工程指示編號：EI / 5614 / 23

工程名稱：將軍澳日出康城 11

工程項目：偏林箱 拆圖和生產 (加雀網)

類別		物料號	
制圖	胡冬雲	2023.1.10	圖號 858-PL-BOX01
修改	A	-	數量 146+4(後備)=150
日期	2023.2.17	-	位置

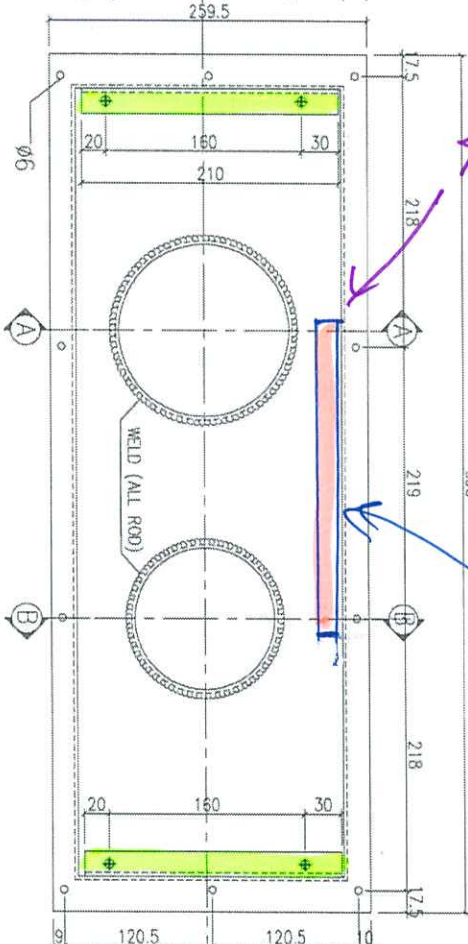
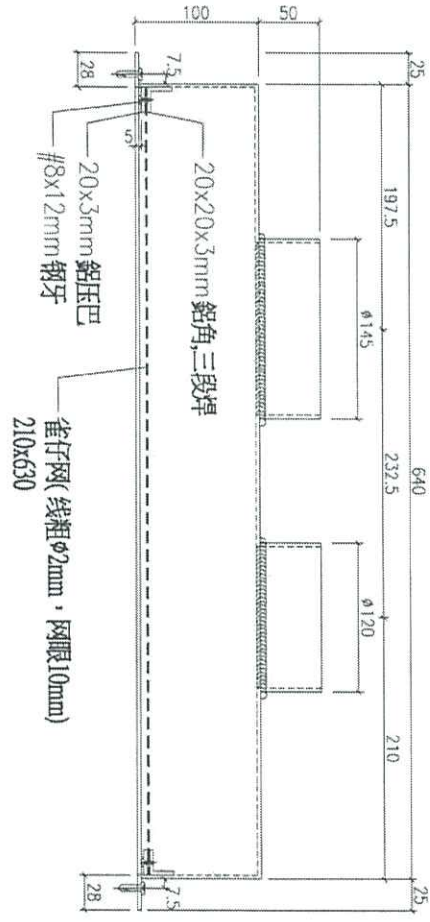
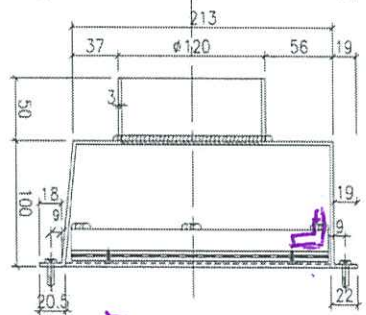
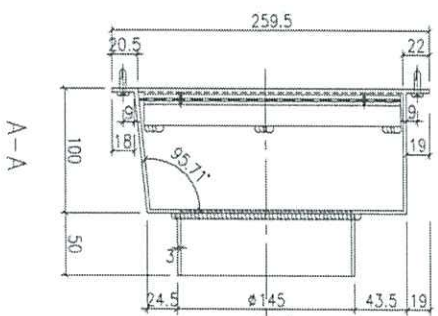
B:三邊鋁角托雀網，請修改拆圖。大貨用此生產。

**A:按顧問要求，需要加雀網。請按附件修改 拆圖
請鈹金廠拆圖。**

所有偏林箱，需要鉻化。3mm 厚

Handwritten notes in Chinese:
 20x3mm 鋁角
 20x20x3mm 鋁角
 (210x72) 雀仔網
 20x3mm 鋁角
 20x20x3mm 鋁角
